Dringend bericht inzake veiligheid in het veld

MNA ENC apparaten werken niet goed met de Molex SFP+ -module

Fig.1: Molex-module

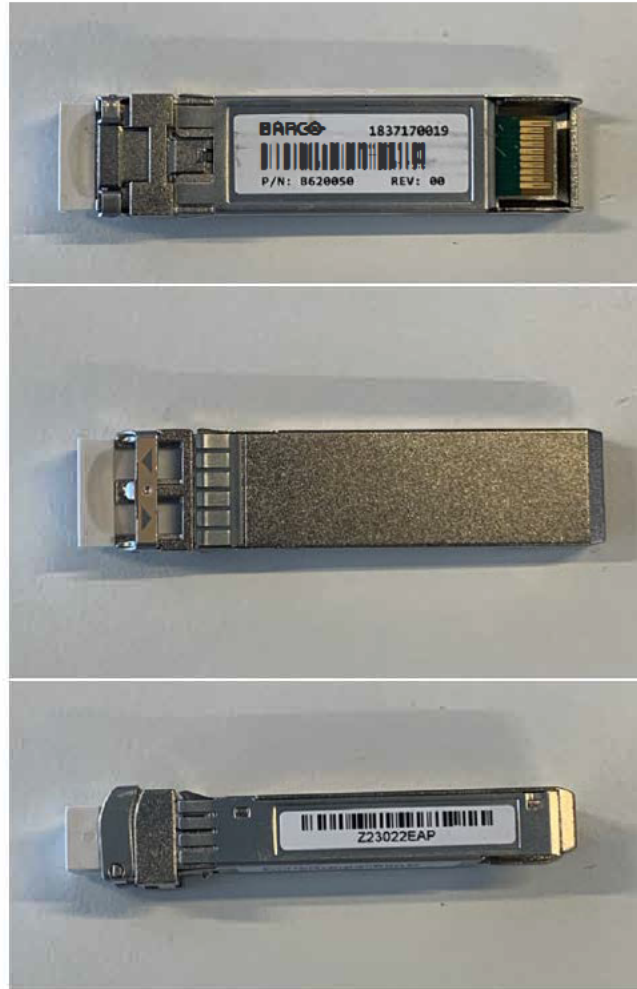
We hebben een mogelijk probleem vastgesteld met de SFP+ -module geleverd door Molex (Onderdeelnummer: B620050) wanneer deze is verbonden met de ETH0-sleuf van ofwel de MNA-6x0 ENC HDMI of MNA-4x0 ENC HDMI. In sommige gevallen kan deze verbinding het eerste HDMI-kanaal ontoegankelijk maken, waardoor zowel het kanaal als de betreffende MNA ENC-eenheid onbruikbaar worden. Bovendien zijn de uitlezingen van de module niet beschikbaar wanneer dit probleem zich voordoet.

Als deze Molex-module wordt verbonden met de ETH0-sleuf van een MNA-620 ENC ANA, kunnen de uitlezingen ook ontoegankelijk worden.

Barco zal Finisar-modules opsturen om de SFP+-modules van Molex te vervangen.

1. Identificeer de locatie en het aantal Molex-modules die vermeld staan in het pdf-document 'Molex_SN_Partner'.
2. Vul het antwoordformulier 1 in en stuur het terug naar uw Barco Key Account Manager, inclusief het aantal verdeelde apparaten per land.
3. Schakel alle gebruikte Molex-modules uit of gooi ze weg.
